# 改善箇所説明図

基準不適合発生箇所

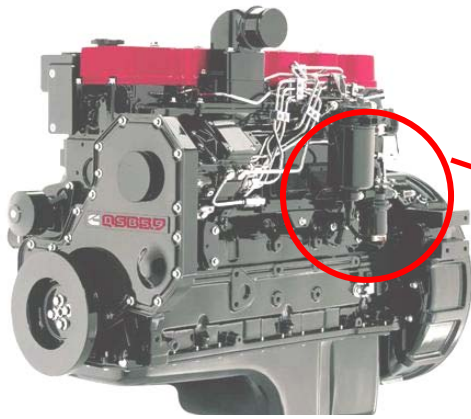
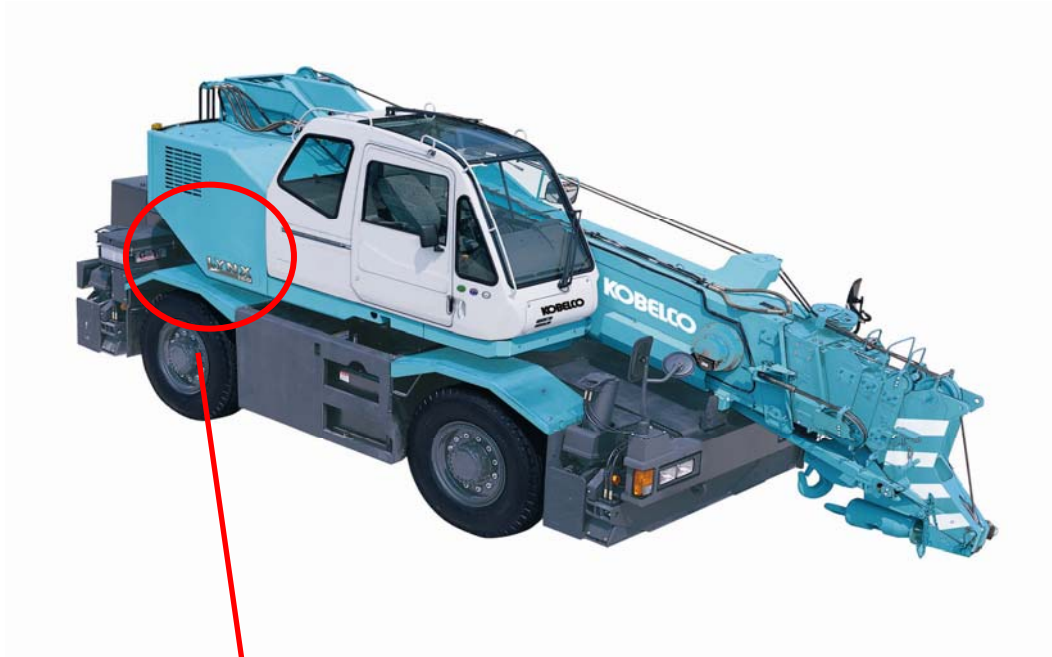
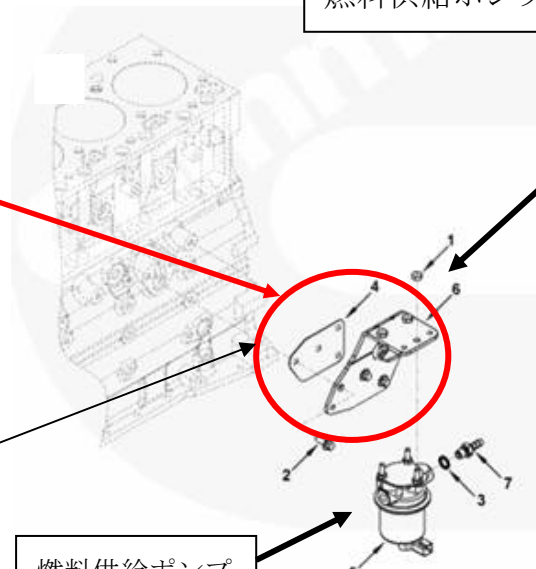
原動機の燃料供給ポンプを固定するサポートの剛性が不足しているため、原動機の振動でポンプが共振するものがある。そのため、そのまま使用を続けると、ブラシと回転子間でアーク放電が発生し、ポンプ内部のブラシ部が損傷することがあり、最悪の場合、ポンプが停止して燃料供給ができなくなり、原動機が停止し、再始動できなくなるおそれがある。

全車両、適切な剛性を確保した燃料供給ポンプサポートに交換するとともに新品の燃料供給ポンプに交換する。
